**Modelo recomendado para realizar las**  
**Propuestas, observaciones y sugerencias al Proyecto de Plan**  
**Hidrológico de la Demarcación Hidrográfica del Ebro.**  
**Revisión de tercer ciclo (2021-2027)**

**Organización/Particular :** Ayuntamiento de Tudela

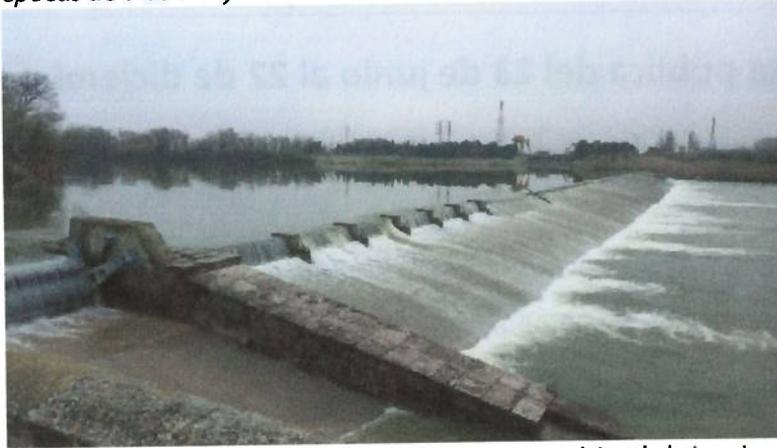
La zona de Tudela tiene aguas arriba la presa de Las Norias, y aguas abajo el azud del Canal de Tauste y la Presa del Canal Imperial. Y además del Ebro, lo atraviesan el Queiles y el Mediavilla. Es por tanto una zona complicada y sobre la que se deben de realizar más estudios, en vez de aplicarle generalidades, que pueden servir en otras zonas. Por poner dos ejemplos de estudios que deberían de realizarse:

- Instalación de válvulas de compuerta en la presa del Canal Imperial, para que en épocas de inundaciones no se eleve tanto el nivel del río a la altura de Tudela y se minimicen los daños a la Ciudad.\*
- Estudio de cuantos medios sean posibles para que el río Queiles en época de inundaciones, llegue a Tudela con el mínimo caudal mediante regulaciones, desvíos, etc. Ya que es el que mayores inundaciones suele provocar en el Casco Antiguo de Tudela.

*\*La empresa que explota la central eléctrica del Canal de Imperial, coloca unos tableros de madera en la parte superior para conseguir mayor rendimiento en épocas en las que el río lleva poco caudal. Pero cuando hay una crecida extraordinaria, estos tableros hacen que en Tudela el Ebro alcance mas altura y por tanto mayor daño. Tras diversas quejas, la empresa alegaba que los quitaban en*

*invierno, cosa que tras enseñarle varias fotografías de diferentes años en las que no los habían quitado...cambiaron su discurso y comenzaron a decir, que no los quitaban en invierno porque los tableros se rompían solos al llegar una crecida extraordinaria. Hay fotografías tomadas con notario, en las que se observa que ningún tablero se ha roto en las riadas de los años 2015; 2018 y 2021. Por eso la instalación de unas valvulas automáticas, generarían ese dinero extra a la empresa, pero se podrían bajar en épocas de crecidas y liberarían a Tudela de bastantes daños.*

En esta fotografía de este domingo 19, se ve que la compuerta automática de la izquierda está en posición de elevar mas el nivel aguas arriba. Tambien se ve que el resto no tiene compuertas automáticas y que los tableros no se han roto (aunque se verá mejor cuando baje un poco el nivel).
